島根原子力発電所 2 号炉 火山影響評価について (コメント回答)

令和 3 年 1 月
中国電力株式会社

1. 審査会合での指摘事項に対する回答 指摘事項一覧

図 評価対象施設等の抽出フロー

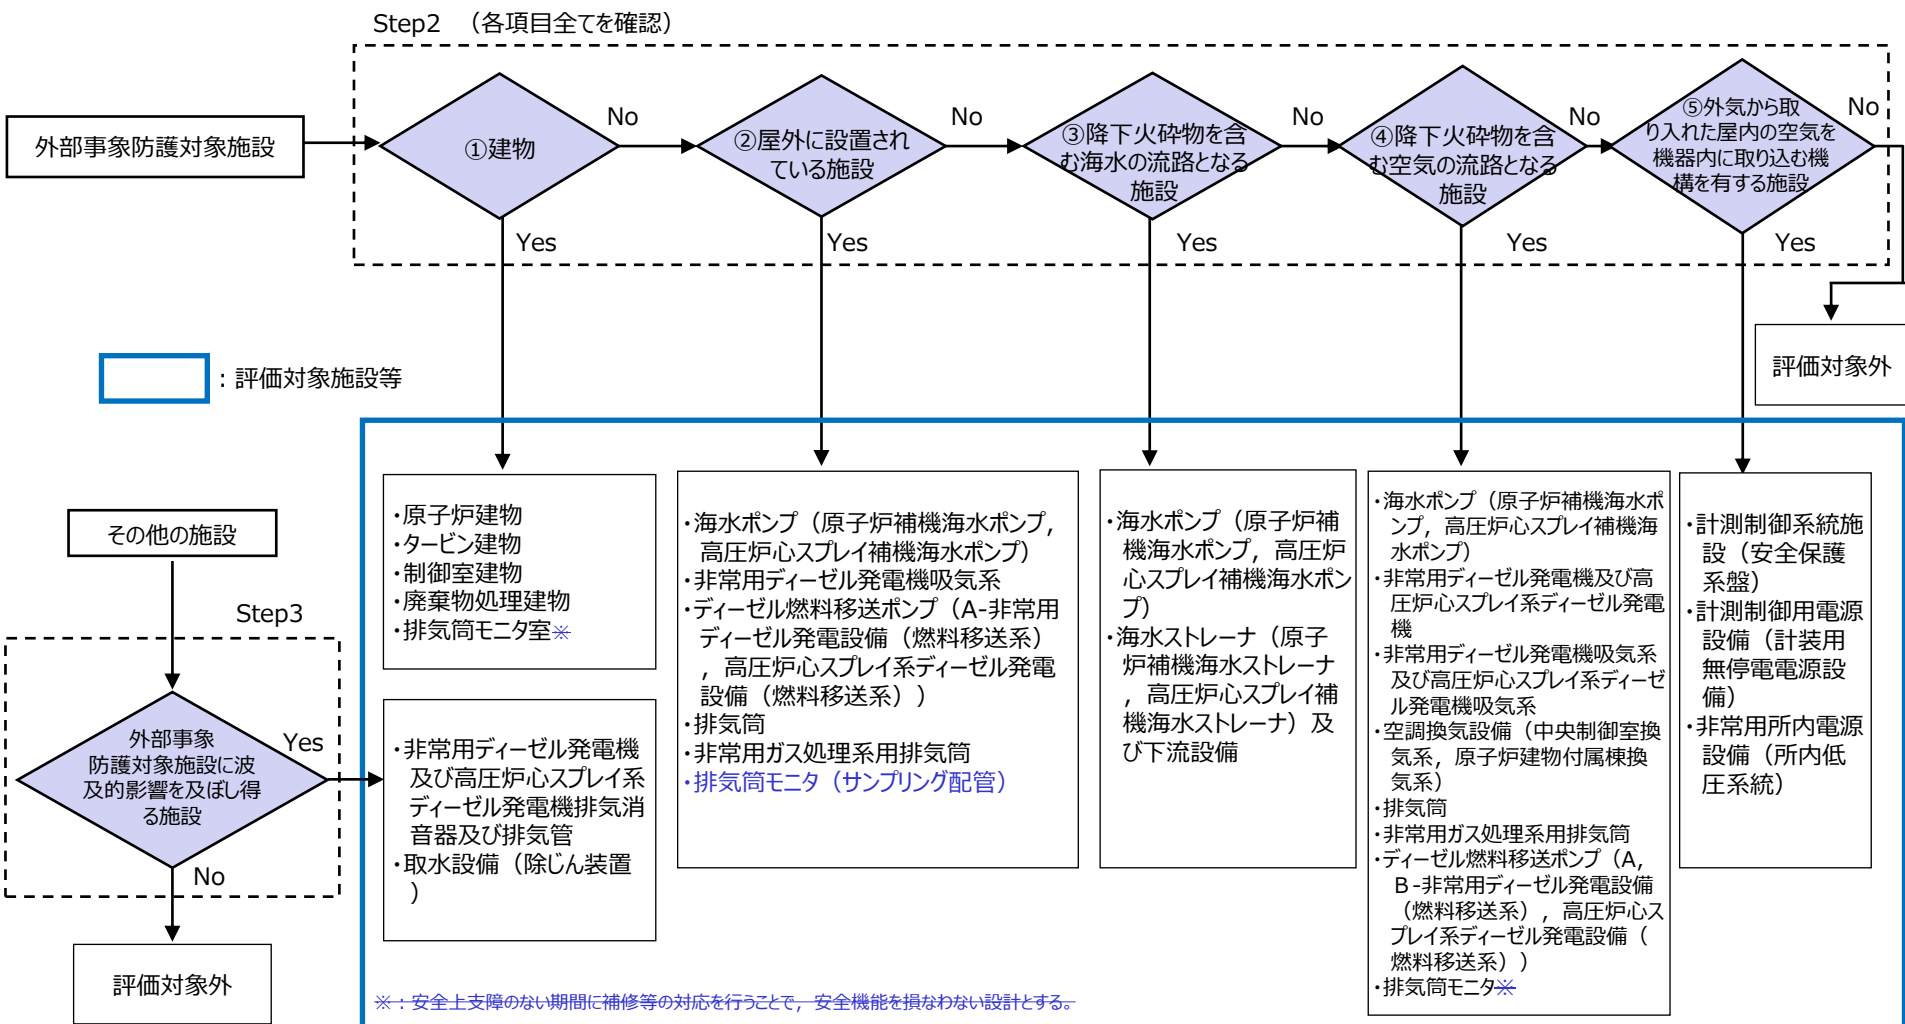
■ 指摘事項 (第930回審査会合 令和2年12月15日)
 降下火砕物により排気筒モニタ等が損傷した場合、その安全上支障のない期間がどの程度であるか等を明確にした上で、可搬型モニタリング設備による対応等によって、排気筒モニタが有する安全機能が損なわれないことを整理して説明すること。

- 排気筒モニタ室及び排気筒モニタについて、補修等の対応ではなく、評価対象施設等と同様の評価を行うこととする。
- 排気筒モニタの設計方針及び評価結果を次頁に示す。
- 排気筒モニタ室については、補強工事を行い、補強の内容を反映した評価により構造健全性に影響がないことを詳細設計段階で示す。

屋根トラスの解析モデルの概要

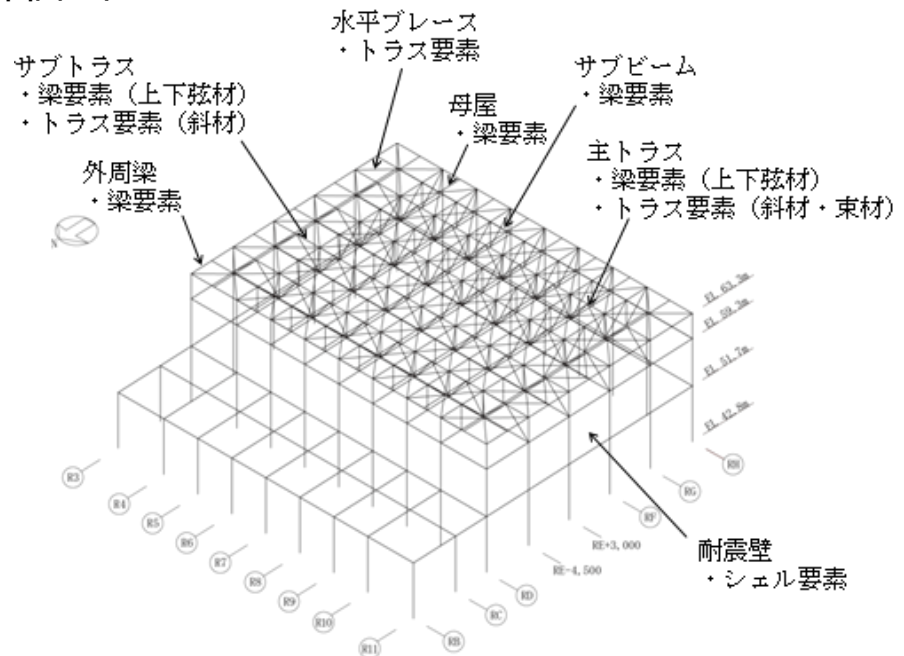
建物に係る影響評価について、島根2号炉は降下火砕物の堆積厚が先行機に比べて厚いことから、詳細設計段階ではより実状に近い条件で安全性を確認するために、原子炉建物については3次元立体モデルを用いた応力評価結果を説明すること。設置変更許可段階ではその解析条件について、東海第二と比較して部材の補強情報と共に説明すること。屋根スラブについても結果だけでなく先行審査と同様に設計方針、設計条件について説明すること。

- 三次元立体モデルによる評価方針を以下に示す。
 - 屋根トラスの補強工事の内容を反映したモデルとする。
 - 燃料取替床より上部の構造を立体構造でモデル化する。
 - 主トラス弦材は、軸・曲げ・せん断剛性のある梁要素、斜材と束材は軸剛性のみ考慮されたトラス要素とし、部材長さは部材芯位置でモデル化する。また、二次部材については、以下の概念図に示す通りとする。
 - 屋根スラブの自重等の屋根スラブにかかる荷重は主トラス上弦材に負荷する。その際、屋根スラブの剛性は保守的に考慮しない。
 - 三次元立体モデルによる応力解析から得られる解析結果に基づき、主トラスの構造評価を行う。また、二次部材については個別に応力解析を行い構造評価を行う。
